2階 平面図

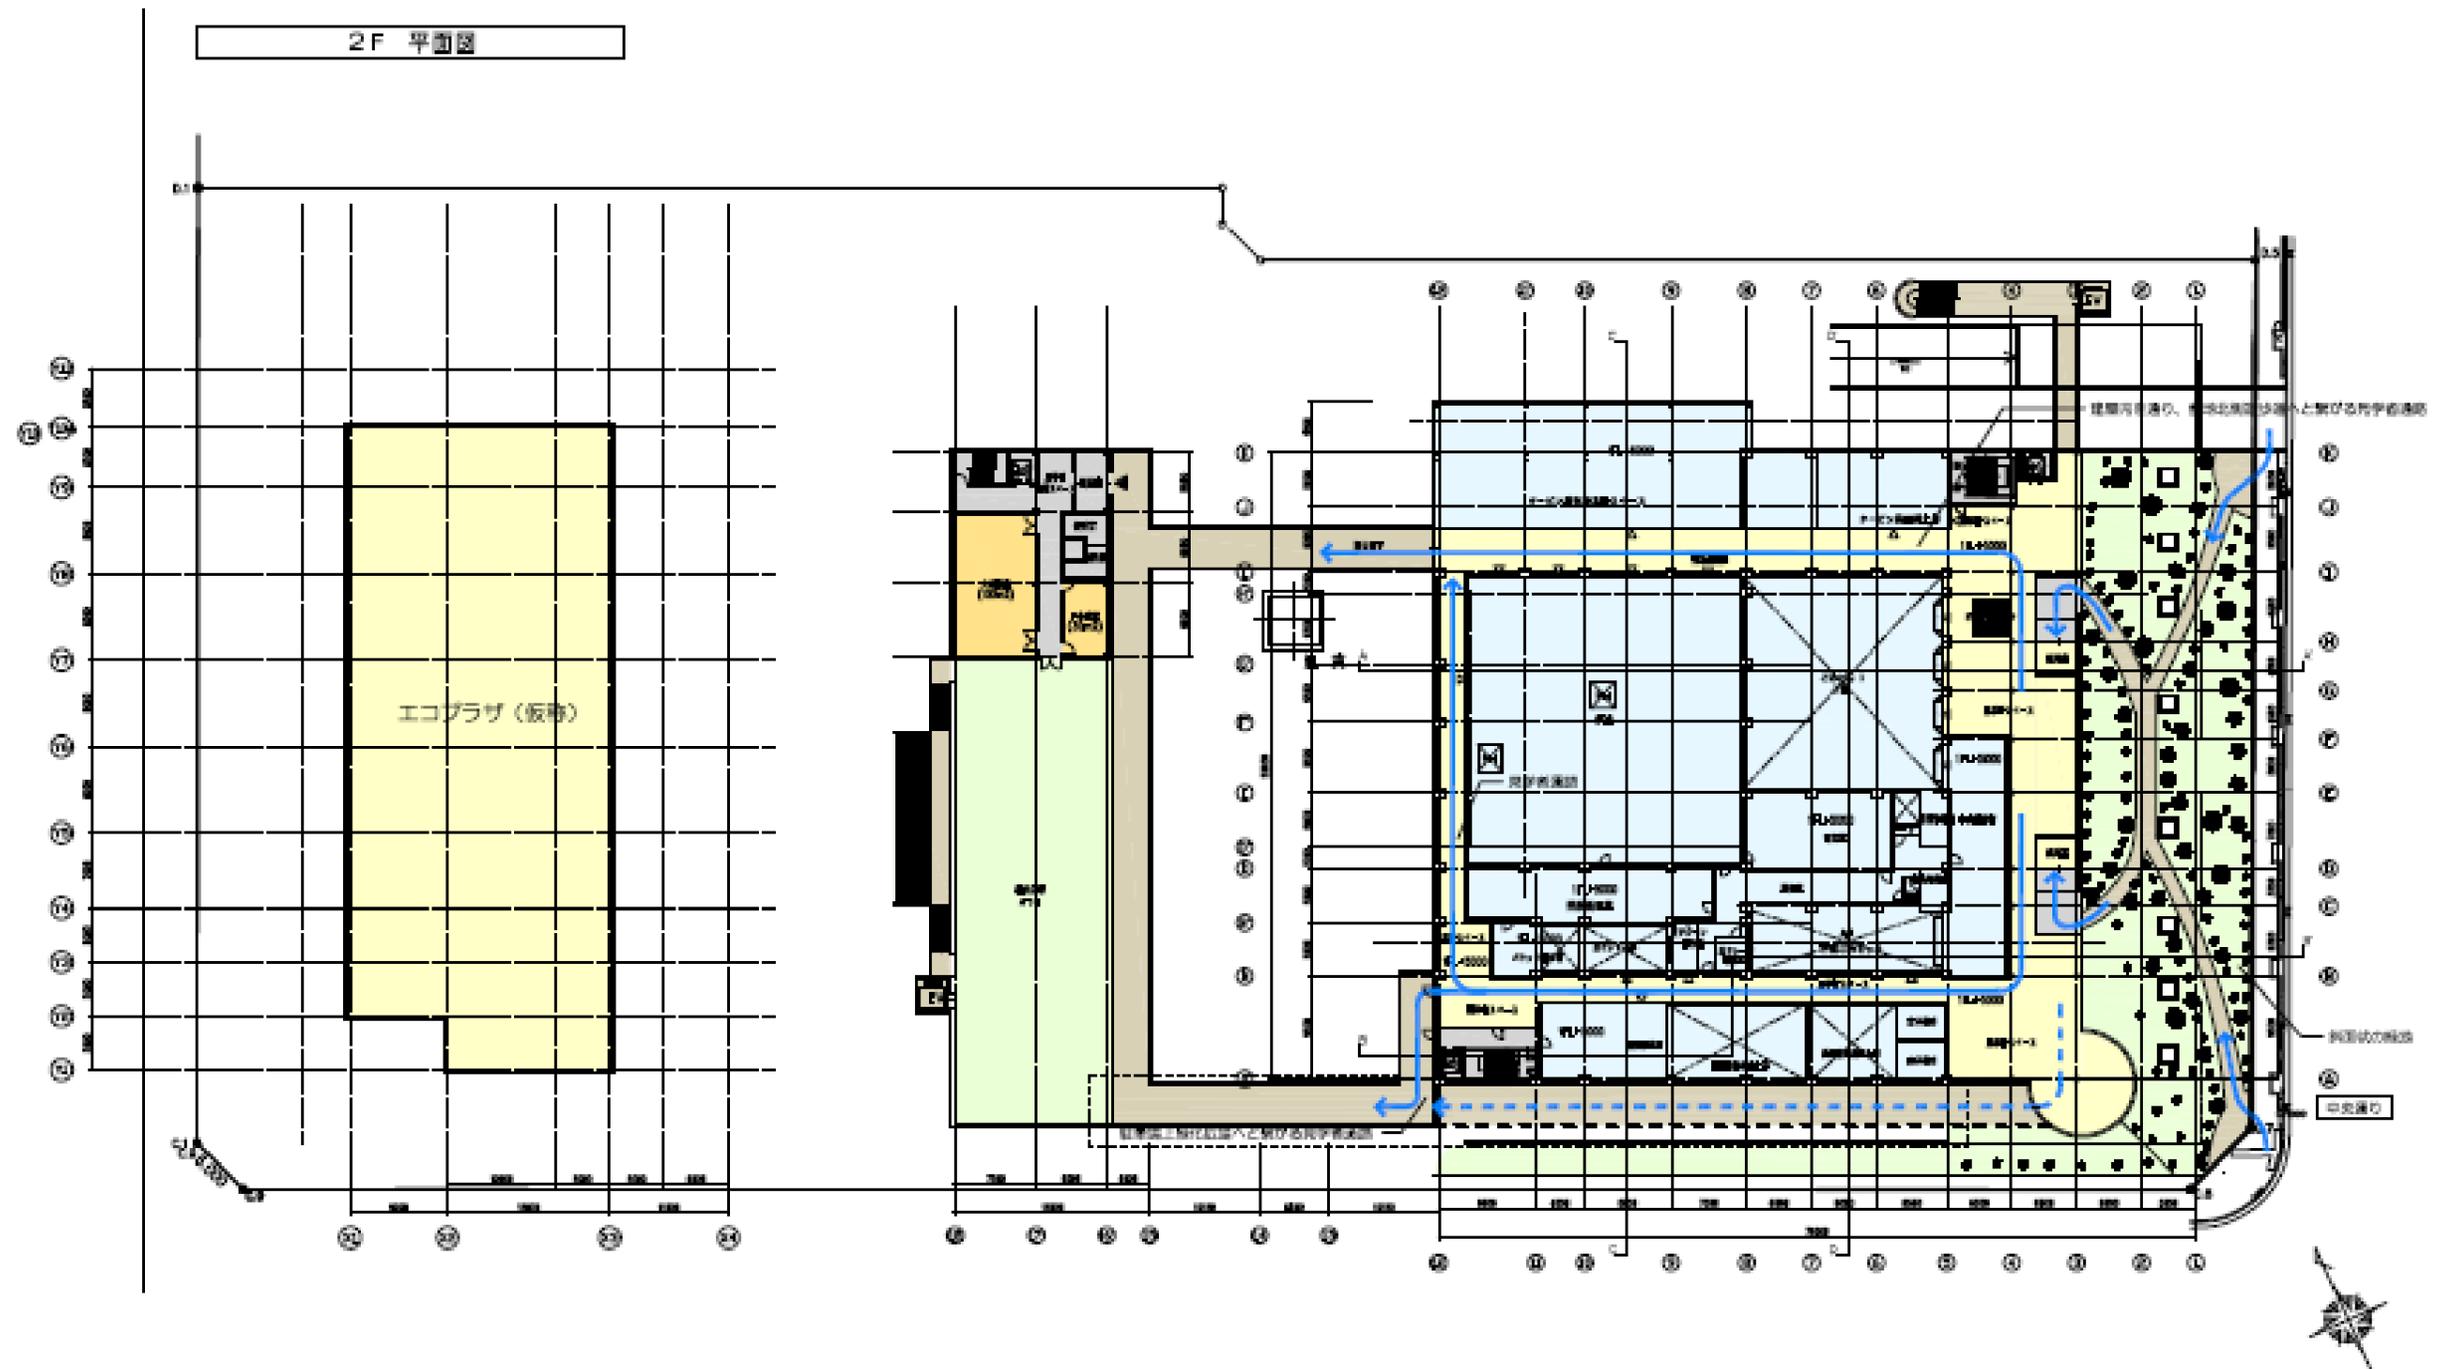
現状プランでは緑化面積が不足しているため、緑化計画について別途調整が必要。
